Fra: Thor-Henrik Fredriksen <thor-henrik@haugen-vva.no>
Sendt: onsdag 15. juni 2016 16.13
Til: harald.fykse@multiconsult.no
Kopi: Arne Helgesen; Atle Dingen;
borge.brundtland@mongstadvekst.no;
bent.stensaker@multiconsult.no
Emne: SV: VA grøft Mongstad
Vedlegg: 6812-600A.pdf; 6812-601A.pdf; 6812-605.pdf

Fra: harald.fykse@multiconsult.no [<mailto:harald.fykse@multiconsult.no>]
Sendt: 15. juni 2016 15:50
Til: Thor-Henrik Fredriksen <thor-henrik@haugen-vva.no>
Kopi: HELA@lindas.kommune.no; Arne.Eikefet@lindas.kommune.no; Atle.Dingen@lindas.kommune.no;
borge.brundtland@mongstadvekst.no; bent.stensaker@multiconsult.no
Emne: RE: VA grøft Mongstad

Me skal lage eit underlag for prising av den private grøfta med OV og PA ledning som skal gå inn mellom 127/101 (Halliburton) og 127/110 (Storemyra 239).

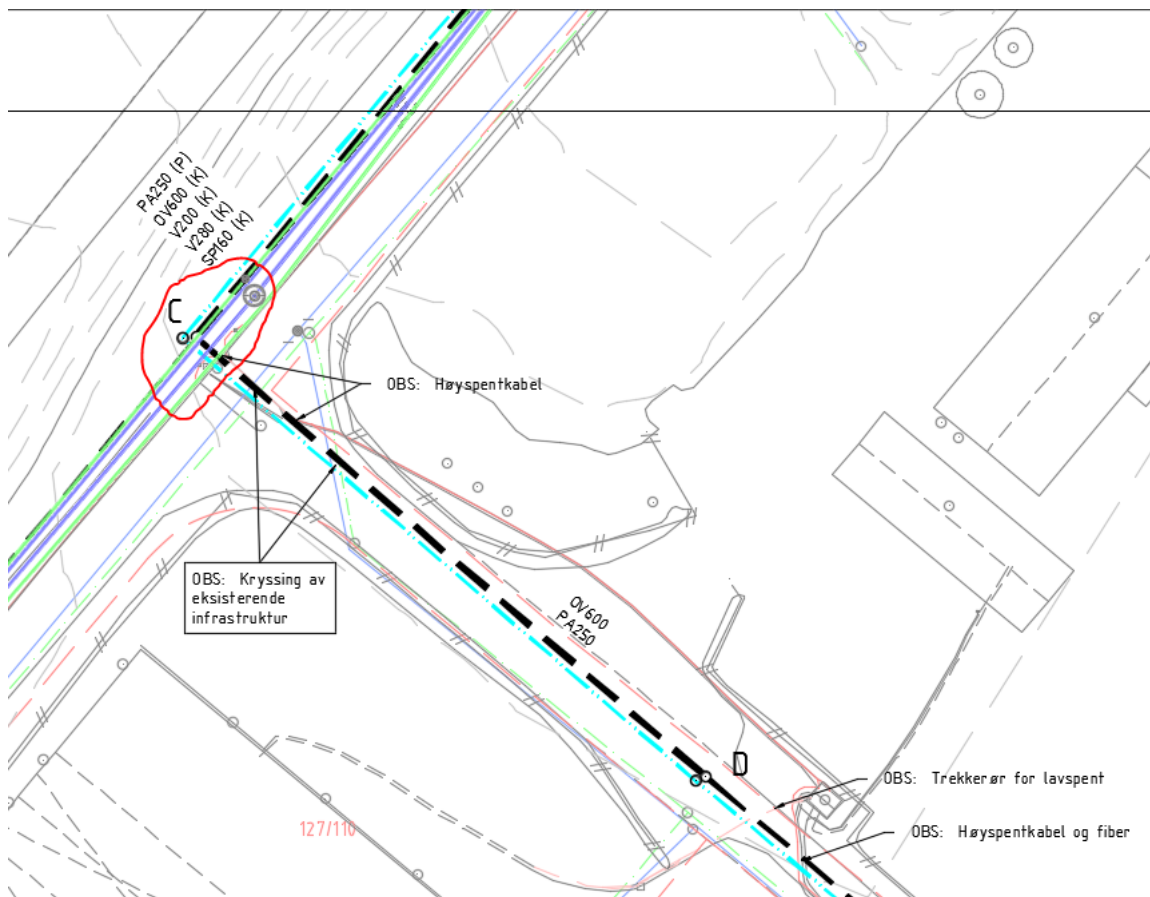
Sender reviderte VA-planer som er hos Lindås kommune for godkjenning. Planer inkluderer trase som du skal utarbeide tilbudsgrunnlag for. Anbefaler at trase legges på motsatt side av vei enn det din skisse viser.

1. Eg har antatt at kummar på hovedledning (i punkt C) er inkludert i din/kommunen sin del, og at høgder blir tilpassa kryssing av nye og eksisterande ledningar. Har vi høgdeinformasjon på dei eksisterande ledningane (V+SP) som ligg nedover på sørsida av vegen? **Jeg har kun antatt høyder på eksisterende ledninger. Lindås kommune bør måle i bunn kummer i dette området.**
2. Antar at ulemper med kryssing/langsføring av høgspenledning i punkt C er inkludert i det entreprenør allerede har prisa? **Ja**
3. Det er hensiktsmessig at de tar med ei ledningslengde frå kumpunkt C mot D for å komme ut av kommunal grøft. Spesielt dersom det blir to ulike entreprenørar. **Ok**
4. Vi tar med fjerning av asfalt, og reasfaltering av vegkryssing. **Ok**

5. Vi tar med ulemper med kryssing av eksisterende V+SP som nevnt i punkt 1. **Ok**
6. Kan du sjekke med entreprenør kva type pakningar som er levert med ø250 PVC? Og dersom dei ikkje er oljebestandige (NBR), kva det vil koste å skifte ut pakningane? **Skal avklare dette med Vassbakk**
